Mission régionale d'autorité environnementale
NORMANDIE

**Avis délibéré
Installation agrivoltaïque
sur la commune des Hauts-de-Caux (76)**

N° MRAe 2026-21700

Fig 2 : Plan de masse (EI p. 150)

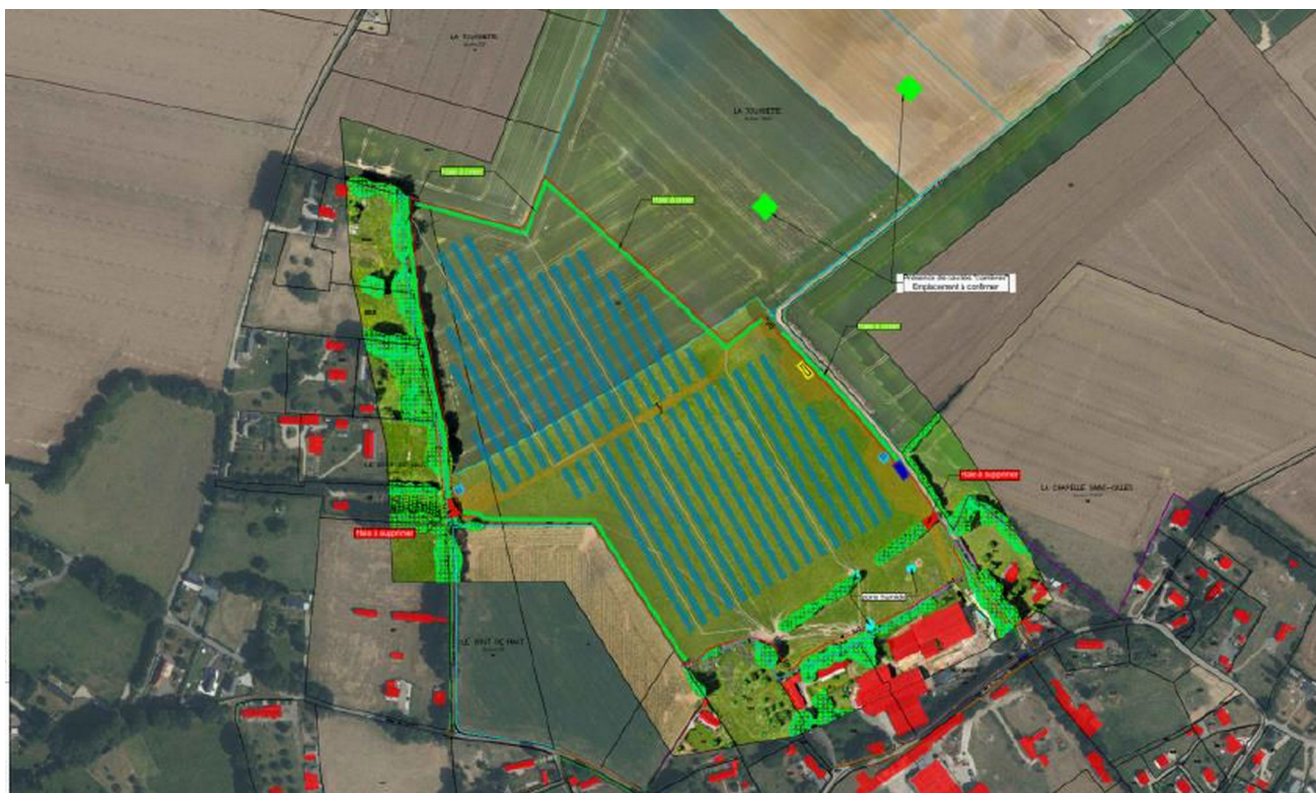
S'agissant de la prise en compte des nuisances générées par l'activité du parc, le plan de masse en annexe (document PC2) identifie l'emplacement du poste de transformation et du poste de livraison sur la limite parcellaire est du site. A ce titre, le poste de livraison présente une distance comprise entre 120 m et 200 m avec les premières habitations.

Fig.3 : carte des sensibilités paysagères (EI p. 138)

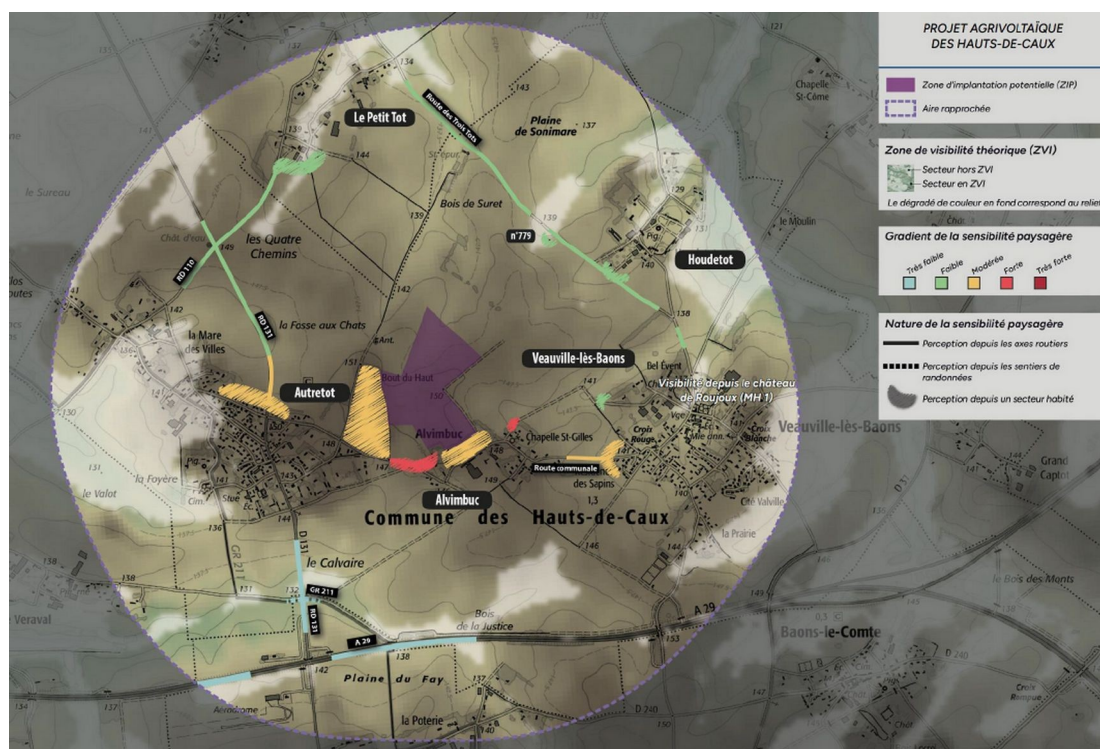
S'agissant de la perception depuis la frange située à l'est du bourg d'Autretot, l'étude d'impact conclut à un impact paysager modéré (EI p. 183). Pourtant, la perception des modules photovoltaïques demeure persistante depuis la route communale (allée du Levant) entre le bourg et le hameau d'Alvimbuc. La situation topographique accentue cette perception. En effet, la Zip se situe sur un plateau, à une altimétrie d'environ 152 m en limite parcellaire sud tandis que la voie communale présente une altimétrie plus basse à 148 m. L'enjeu doit être par conséquent requalifié compte tenu de l'impact persistant depuis cet axe de communication ainsi que pour les habitations aux alentours.

Par ailleurs, la perception à proximité de l'entrée du site est caractérisée comme sans impact (EI p. 192). Bien qu'une sensibilité forte ait été soulignée dans l'état initial, aucun photomontage n'est présenté depuis les habitations rue de la Chapelle Saint-Gilles et impasse Saint-Gilles. L'étude d'impact devrait être complétée par des photomontages afin d'apprécier la perception des projets depuis les habitations du hameau.

Par ailleurs, l'analyse de l'impact du projet sur le paysage doit être complétée par des photomontages afin de tenir compte de l'impact visuel dans une configuration de hauteur maximale par rapport au sol (5 m). Les photomontages devront aussi intégrer l'écran végétal prévu par le projet afin de mieux apprécier l'insertion paysagère de la centrale.

Depuis Veauville-lès-Baons, l'impact paysager est qualifié de faible en raison de la présence de haies encadrant la centrale. Toutefois, l'ensemble de la partie nord demeure perceptible entraînant une modification durable du paysage. Le niveau d'impact doit donc être réhaussé. Enfin, l'étude d'impact

L'autorité environnementale recommande de réévaluer le niveau d'impact visuel du projet compte tenu de sa situation topographique et ses impacts visuels persistants depuis la route communale (allée du Levant), le bourg de Veauville-lès-Baons et les habitations environnantes. Elle recommande, en outre, de compléter l'analyse paysagère par des photomontages présentant le projet dans une configuration dans une configuration de hauteur maximale par rapport au sol et de compléter l'étude d'éblouissement par une analyse des incidences dans l'environnement proche. Elle recommande enfin, en tant que de besoin, une réévaluation des incidences résiduelles et la définition de mesures d'évitement et de réduction supplémentaires.
